## **Stellungnahme zum Entwurf des Szenariorahmens 2030 (Version 2019)**

Der Bund für Umwelt und Naturschutz Deutschland e.V. (BUND) erhebt folgende Einwendungen und Vorschläge zum Entwurf des Szenariorahmens 2030 (Version 2019).

Quelle: BDEW Pressegespräch 20.12.2017, eigene BUND Projektion in rot.

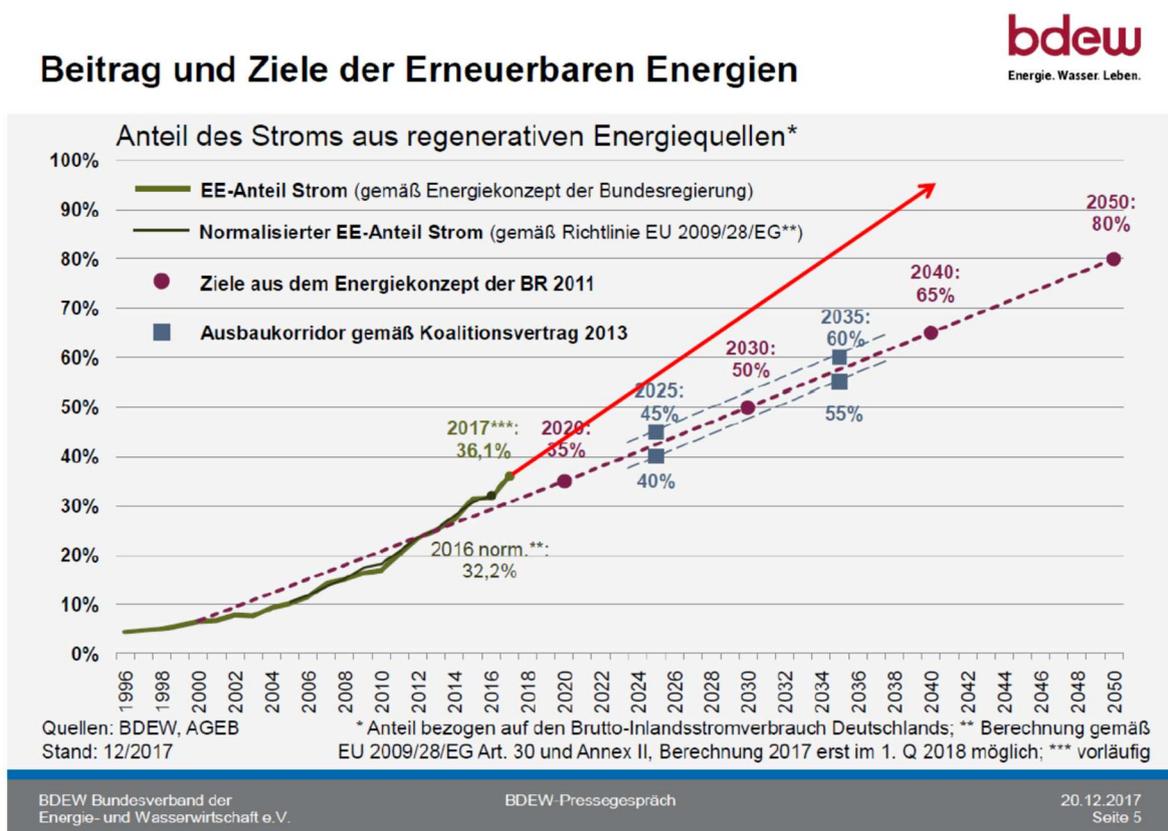
Jedenfalls ist mit Sicherheit davon auszugehen, dass die auf Seite 26 des SzR-Entwurfs 2030 (2019) genannten Ziele deutlich überschritten werden, und zwar sowohl von der Zielsetzung her als auch von der Möglichkeit, diese zu erreichen, sofern der SzR von wahrscheinlichen Entwicklung spricht.

Während der SzR für das Jahr 2025 von dem bisherigen Wert von 40–45% EE am Bruttostromverbrauch ausgeht, ist demnach von mind. 55% auszugehen. Anstelle des Werts von 50% im Jahr 2030 ist der Wert von mind. 65% anzusetzen. Anstelle von 55–60% im Jahr 2035 sind 75–80% zu verwenden.

Die hierbei angesetzte Steigerung um 2,5% - Punkte des EE-Anteils am Bruttostromverbrauch wurde schon in den Jahren 2010-2017 (18% auf 36%) erreicht.
